**AVIS RELATIF À LA PROTECTION
CONTRE LES EVENTUELS EFFETS NOCIFS ET NUISANCES
PROVOQUÉS PAR LES RAYONNEMENTS NON IONISANTS
GÉNÉRÉS PAR DES ANTENNES ÉMETTRICES STATIONNAIRES**

Commune : CHARLEROI - Exploitant : PROXIMUS

Référence exploitant : 71DIA_01

Rapport n° 2071 / 2025

Figure 1 : Vue en plan des lieux de séjour et des points de contrôle

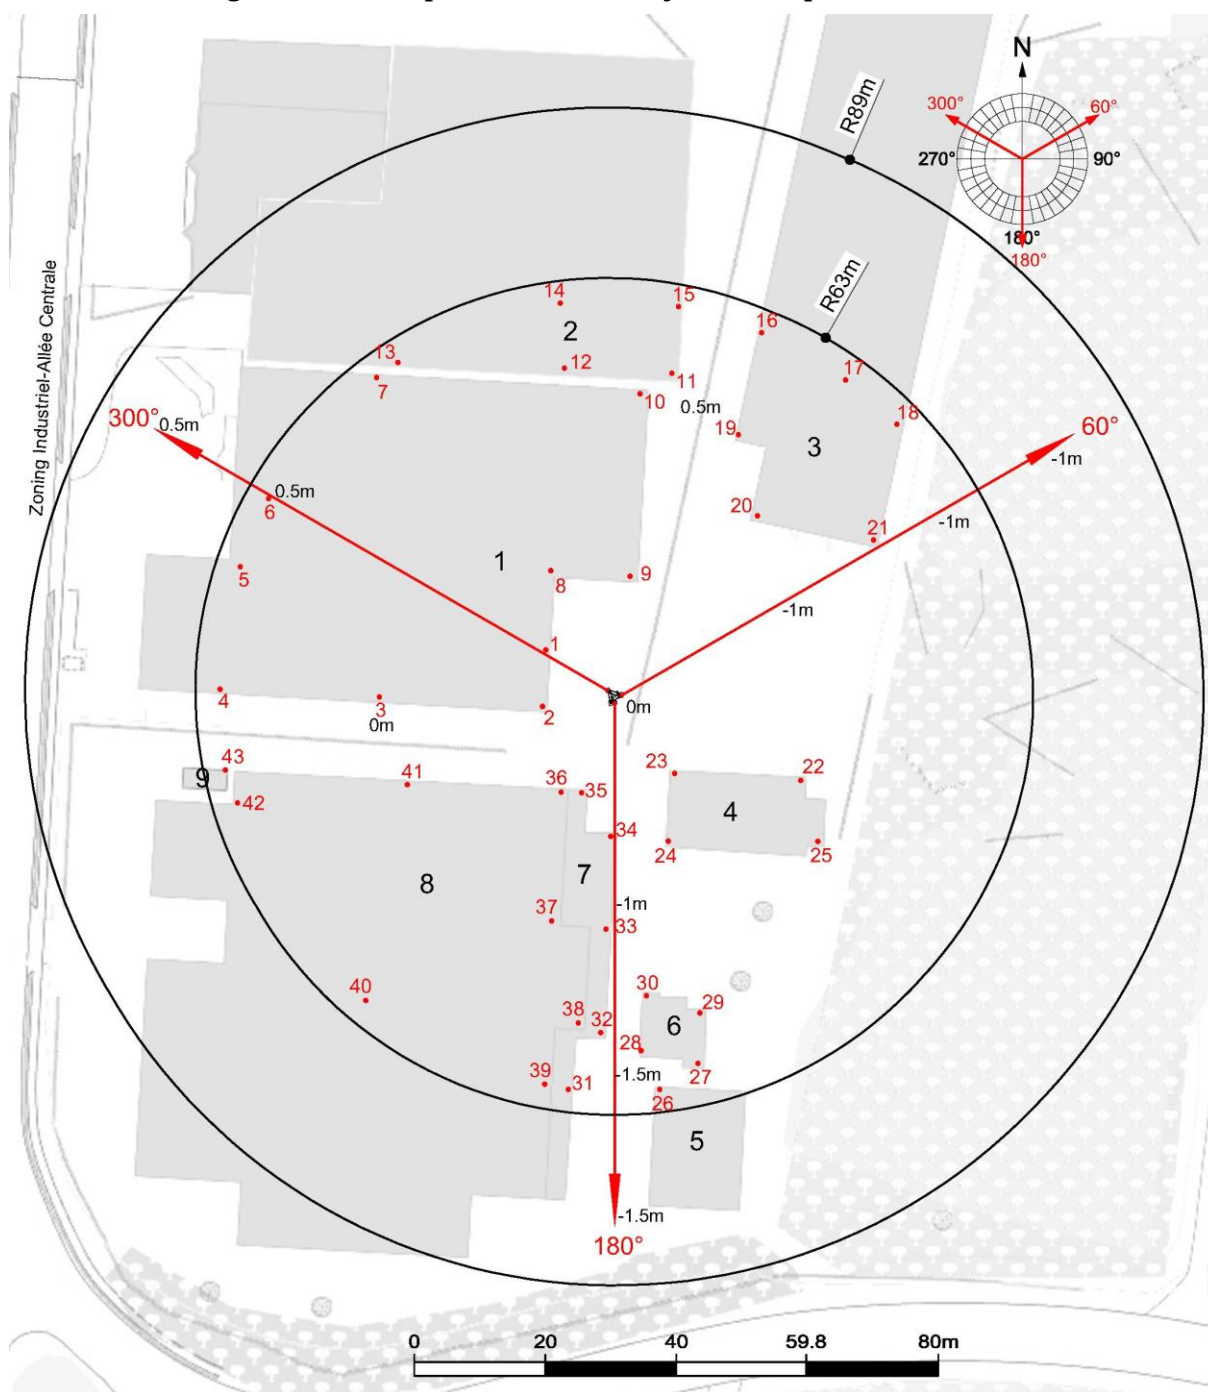
Les fréquences d'émission, la puissance rayonnée par chacune des antennes et leur gain permettent de déterminer le rayon de la zone à analyser. Tout dépassement de la limite par installation est exclu en dehors de cette zone. Le tableau 2 reprend les 35 LS² pour lesquels l'indice d'exposition est le plus élevé. Les différentes colonnes indiquent :

- le numéro du point de contrôle repris sur un des plans de la figure 1;
- le numéro du LS dans lequel se trouve le point de contrôle de la 1^{ère} colonne ;
- l'atténuation d'obstacle prise en compte pour le calcul de l'indice d'exposition dans le LS ;
- le résultat du calcul de l'indice d'exposition.

En ce qui concerne les antennes de l'installation mentionnées dans le tableau 1, la distance maximale à laquelle la limite pourrait être atteinte, à l'extérieur, est égale à 88,2 m. S'il n'y a pas de LS à une distance inférieure, les antennes respectent forcément la limite d'immission.

Dans le cas des LS situés à l'intérieur des bâtiments, une atténuation d'obstacle est prise en compte et il en résulte que la distance maximale à laquelle la limite pourrait être atteinte se réduit à 62,8 m.

Figure 2 : Vue en plan des installations d'antennes dans un rayon de 300 mètres autour de l'installation faisant l'objet de la demande d'avis

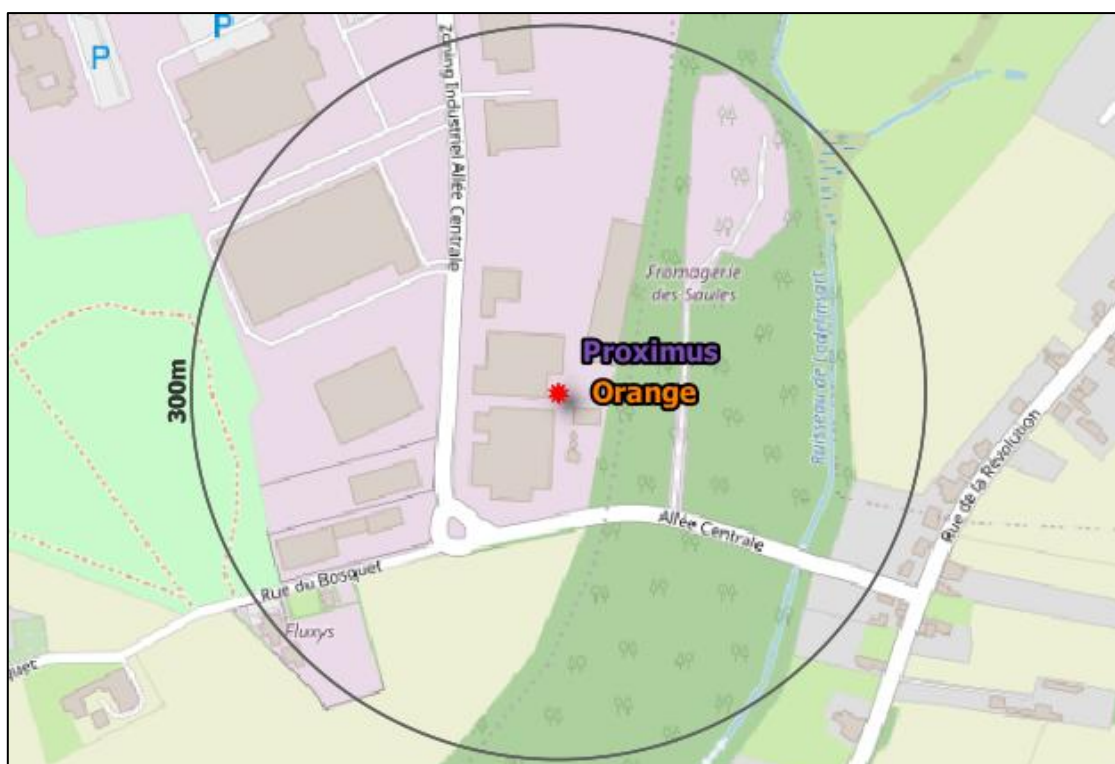
Le plan en projection verticale de la figure 2 indique la localisation des installations d'antennes émettrices stationnaires visées par le décret et situées dans un rayon de 300 mètres autour de l'installation référencée dans le paragraphe 2 et localisée au centre du cercle. Les données de localisation de ces antennes et les avis correspondant sont accessibles via le cadastre en ligne des antennes émettrices stationnaires⁸. Les installations prises en compte dans l'évaluation du respect de la limite cumulative sont les installations d'antennes émettrices déclarées en service par l'exploitant à la date du présent avis, à l'exception de l'installation référencée dans le paragraphe 2 et éventuellement d'autres installations ayant fait l'objet d'une demande d'avis à la même date et qui sont situées à l'intérieur de la zone de 300 mètres de rayon.

- a) il y a au plus 4 installations d'antennes émettrices stationnaires présentes dans la zone d'évaluation de 300 mètres de rayon représentée dans la figure 2, y inclus l'installation référencée dans le paragraphe 2 : la limite cumulative définie à l'article 4, §2 du décret est nécessairement respectée dans les lieux de séjour à l'intérieur de la zone d'évaluation de 300 mètres de rayon ;

- b) il y a exactement 5 installations d'antennes émettrices stationnaires présentes dans la zone d'évaluation de 300 mètres de rayon représentée dans la figure 2, y inclus l'installation référencée dans le paragraphe 2 et il existe, pour 3 ou 4 de ces installations, un avis attestant le respect de la limite abrogée de 3 V/m : la limite cumulative définie à l'article 4, §2 du décret est nécessairement respectée dans les lieux de séjour à l'intérieur de la zone d'évaluation de 300 mètres de rayon ;

- c) dans tous les autres cas, il a été vérifié que la limite cumulative définie à l'article 4, §2 du décret n'est pas dépassée dans les lieux de séjour sur base du nombre d'installations localisées dans la zone d'évaluation de 300 mètres de rayon représentée dans la figure 2, de leur localisation ainsi que des données inscrites dans la figure 1 et au paragraphe 4 du présent avis et dans les avis attestant le respect de la limite par installation ou de la limite abrogée de 3 V/m relatifs aux autres installations reprises dans la figure 2.

Compte tenu des considérations ci-dessus, il apparaît que l'intensité du rayonnement électromagnétique généré, dans les lieux de séjour situés dans un rayon de 300 mètres autour de l'installation référencée dans le paragraphe 2, par l'ensemble des antennes émettrices stationnaires de l'ensemble des exploitants du même site d'antennes émettrices stationnaires respecte la limite fixée à l'article 4, § 2 du décret.
